INFORMACJA NR 2 DLA WYKONAWCÓW

Dyrektor Wojewódzkiego Szpitala Specjalistycznego we Wrocławiu przy ul. Kamieńskiego 73a zgodnie z art. 284 ust. 1 i 2 ustawy z dnia 11 września 2019 r. Prawo zamówień publicznych (Dz. U. z 2023 r. poz. 1605 ze zm.) jako kierownik Zamawiającego przekazuje treść zapytań oraz wyjaśnienia do postępowania pn.: „**Dostawa akcesoriów do urządzeń medycznych**”.

Pytanie 77 Pakiet 45 poz.1

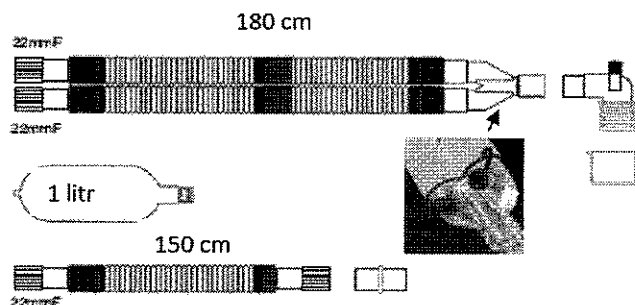
Czy Zamawiający wyrazi zgodę na zaoferowanie

Obwód anestetyczny j.uż. Mikrobiologicznie czysty , składający się z trzech rur: z dwóch rur (wdech i wydech) o długości.1m (przed rozciągnięciem) i o długości 3 m (po rozciągnięciu) oraz dodatkowej jednej rury do worka oddechowego o długości do 1,5 m (po rozciągnięciu), łącznika typu Y i łącznika kąтового z portem kapno oraz krótkiego łącznika 22M/22M , bezłateksowego worka oddechowego o pojemności 2 l. Pakowany pojedynczo.

Odpowiedź: Zamawiający podtrzymuje zapisy zgodnie z SWZ.

Układ jednorurowy pediatryczny

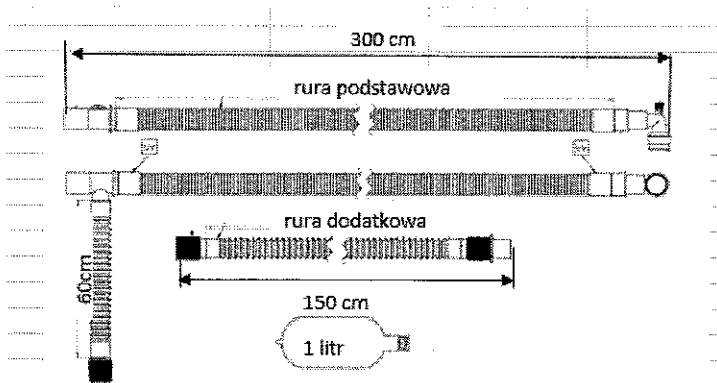
Czy Zamawiający wyrazi zgodę na zaoferowanie

Układ oddechowy anestetyczny pediatryczny 15 mm. Dwie rury o średnicy 15mm, rozciągliwe o długości od 60-180 cm po rozciągnięciu. Jedna rura o średnicy 15 mm, rozciągliwa o długości 50-150 cm po rozciągnięciu. Łącznik Y z kolankiem 90 stopni z portem kapno worek oddechowy bezlateksowy o pojemności 1 l wykonany z polipropylenu z pamięcią kształtu , pakowany pojedynczo?

lub

układ oddechowy anestetyczny pediatryczny dwuświatłowy (dzielony membraną) o średnicy 22mm, o dł. 300 cm, jedna rura o średnicy 22mm rozciągliwa w zakresie 50-150 cm z polipropylenu , worek oddechowy bezlateksowy o poj. 1 litra, pakowany pojedynczo.

Odpowiedź: Zamawiający podtrzymuje zapisy zgodnie z SWZ.
